## 改善箇所説明図

### 基準不適合発生箇所

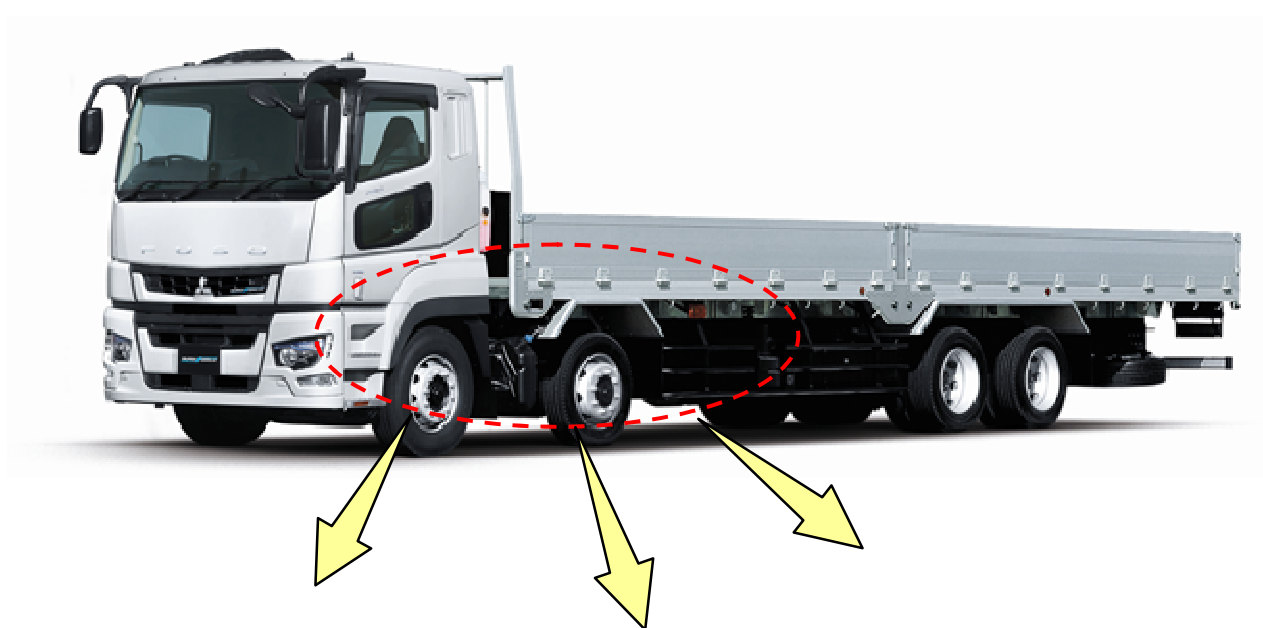
TCM ハーネス

ACM ハーネス

TCM ハーネスおよび ACM ハーネスにおいて、配線の耐摩耗性の検討が不十分なため、走行振動等による電気配線保護管との接触で配線の被覆が摩耗し配線内の電線が露出、腐食することがある。そのため、そのまま走行を続けると、当該配線がショートまたは断線し、メーター内に警告が表示され、最悪の場合、エンジンが停止して走行不能にいたるおそれがある。

### 改善措置の内容

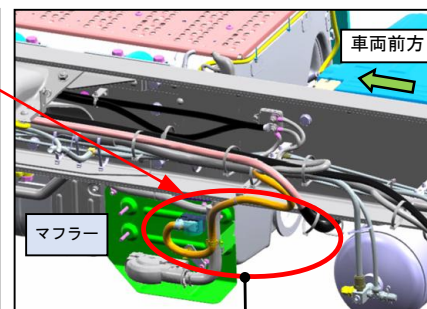
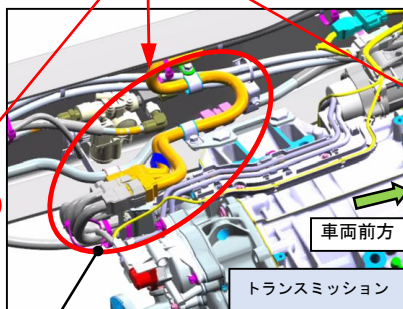
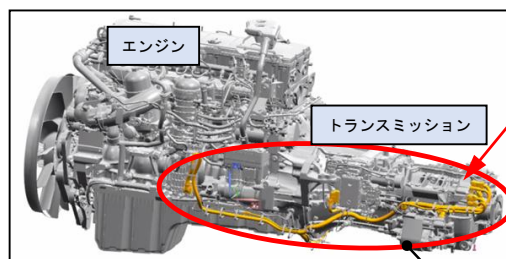
当該車両において、該当する各ハーネスを点検する。

- ①TCM ハーネスおよび ACM ハーネス
- ②TCM ハーネス

点検の結果、電線の被覆の損傷が軽微なものは保護テープを追加、損傷が重度のものはその部分を新しい電線と交換する。その上でロールチューブを追加する。

注 : ☐ は、ロールチューブを追加する部位を示す。
